## 改善箇所説明図

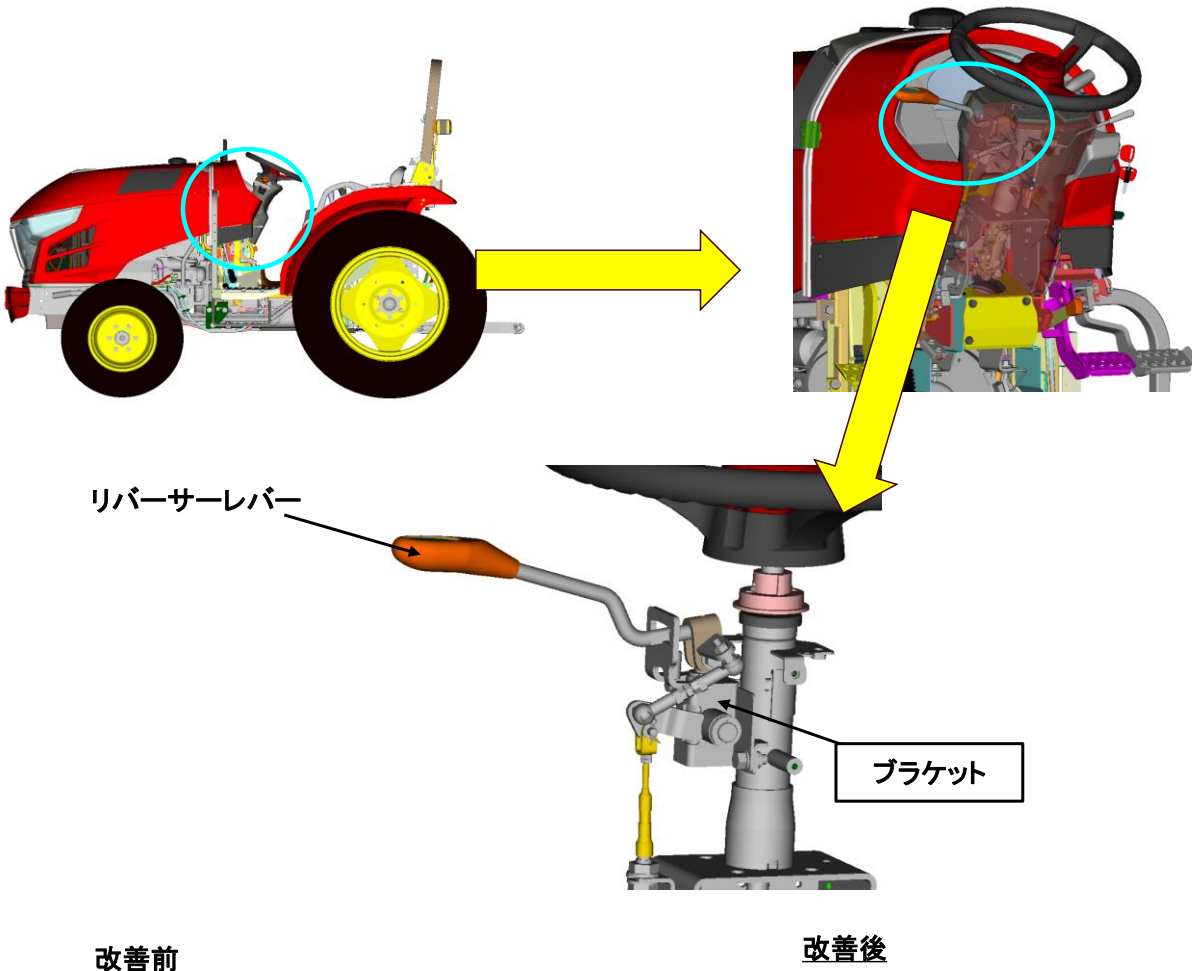
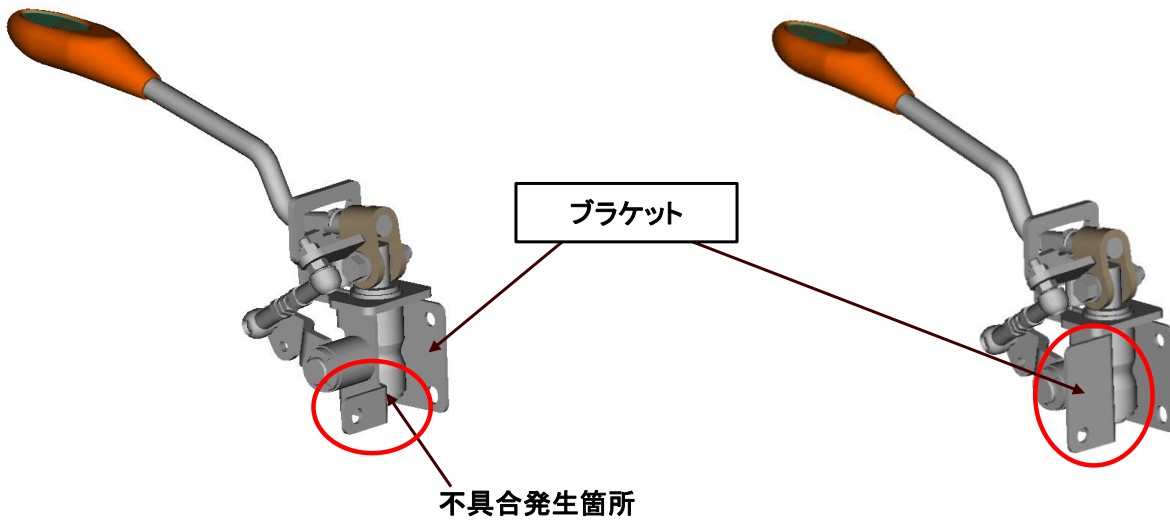
### 不具合発生箇所

農耕トラクタのリバーサーレバーのブラケットにおいて、形状が不適切なため、当該ブラケットの強度が不足している。そのため、レバーの繰り返し操作により当該ブラケットが破損し、レバーを支持できず、最悪の場合、レバーを操作しても前後進の変速ができなくなるおそれがある。

### 改善内容

全車両、ブラケットを対策品に交換する。

リバーサーレバーのブラケットの形状で識別が可能
